Gerichtsgutachten

Kreisgericht [REDACTED]

Umbau Praxisräume [REDACTED], 8640 Rapperswil

Bild 1

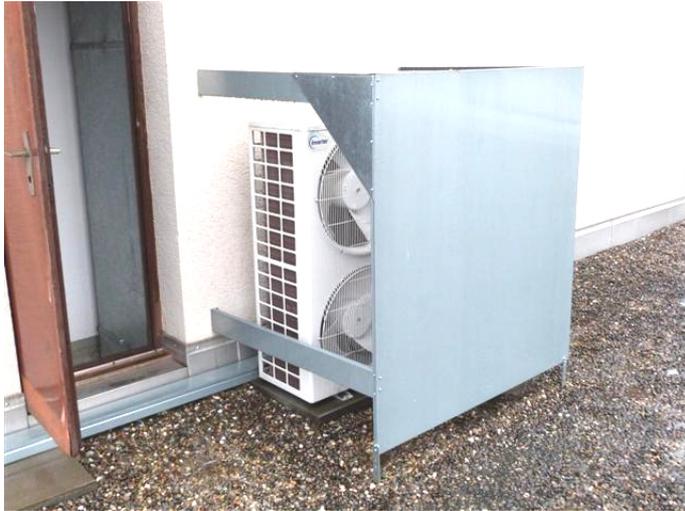
nein, es wurde vor Ort keine indirekte Beleuchtung montiert, siehe Fotodoku Bild 1

die Vertragspflicht „Lieferung und Montage der indirekten Beleuchtung“ nach Werkvertrag zu Frage 1, ist zu 100 % nicht erfüllt, der Sachverständige schätzt die Kosten auf ca. CHF 2'500.00
